建水县五里冲畜光互补光伏电站项目

监理工程师联系单

编号: CZZH-JL-22-0038

另附图片

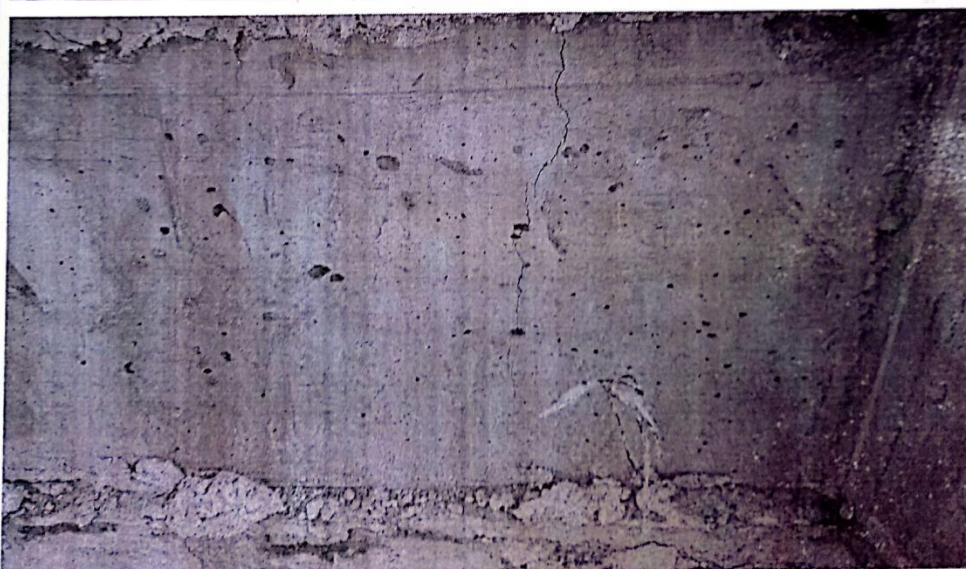
D号地块 D-8、D-9 标准羊舍, 出现主体结构一半下沉、地梁开裂现象。
现建议业主方要求设计单位对此下沉羊舍出具相关的整改方案, 确保整改完善后, 避免羊舍再次出现下沉现象。
